원자력발전소 중대사고 수소제어요건의 개발 및 적용 현황

Development and Application Status of the Severe Accident Hydrogen Control Requirements for the Korean Nuclear Power Plants

김한철, 이종인, 박재홍, 김병순
한국원자력안전기술원
대전광역시 유성구 구성동 19

그림 1. 발전소정전사고시 원자로공동 점화기의 생존여부에 따른 연소 영역의 변화

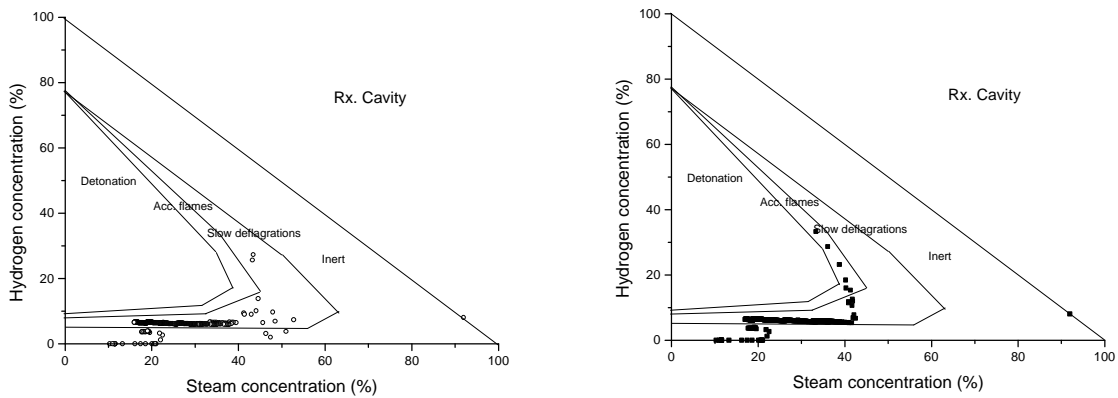
울진 3,4호기에 설치된 수소점화기는 동일제작자인 Tayco사의 점화기에 대한 미국 TVA사의 시험결과를 통해 일반적인 중대사고 환경에서 작동 가능함을 간접적으로 확인하였으나, 예상 격실최대온도가 시험온도 (655 K)를 초과하는 원자로공동 등의 수소점화기에 대해서는 타당한 생존 근거를 제시하거나 작동이 불가능하다고 가정하여 재분석해야 할 것으로 평가되었다. 이와 관련하여 수소점화계통이 원자로공동에서 사용 불가능하다는 가정 하에 발전소정전사고에 대해 수행한 연소분석결과에 대해 연소영역에 따라 평가한 결과, 점화계통의 생존시에 비해 원자로공동에

서 화염의 가속 가능성이 큰 것으로 나타났다(그림 1 참조). 즉 발전소 정전사고시 원자로 공동에서는 화염의 속도가 500 m/s 이상까지 도달하여 격실간 차압이 상당히 높아질 수 있을 것으로 보인다. 따라서 원자로공동에서의 연소 및 화염 가속에 따른 격실의 건전성 분석과 함께 고온 격실에서의 수소점화기의 생존성을 높일 수 있는 방안을 강구하는 것이 필요하다. [10]

그림 1의 두가지 경우에서 연소 영역에 포함되고 수소 농도가 높은 상태들에 대해 Breitung의 DDT Criteria ($D \geq 7 \lambda$)를 시험적으로 적용하여 평가하였다[10]. Detonation cell size λ 는 수소 농도와 수증기 농도로부터 구할 수 있는데, 위 판정기준에 적용되는 기체 혼합물의 온도는 올진 3,4 호기에상치보다 훨씬 낮은 100 °C라는 제한점이 있다. 원자로공동의 특징적 크기(D)는 해당 체적의 3체곱근으로부터 구하였다. 표 2에 나타낸 결과로부터 SBO 사고의 경우 원자로공동의 점화기가 건전할 경우에는 수증기 농도가 40% 이상으로 높아 DDT Criteria에 훨씬 미치지 못하며, 점화기 고장의 경우 이 기준에 접근하지만 여전히 폭발의 가능성은 없음을 알 수 있다. 그러나 후속 보완 분석시에는 사용가능한 수소점화기의 숫자가 더 줄어들 것으로 예상되므로 적절한 판정기준에 근거하여 DDT 발생 가능성을 평가해야 할 것이다.
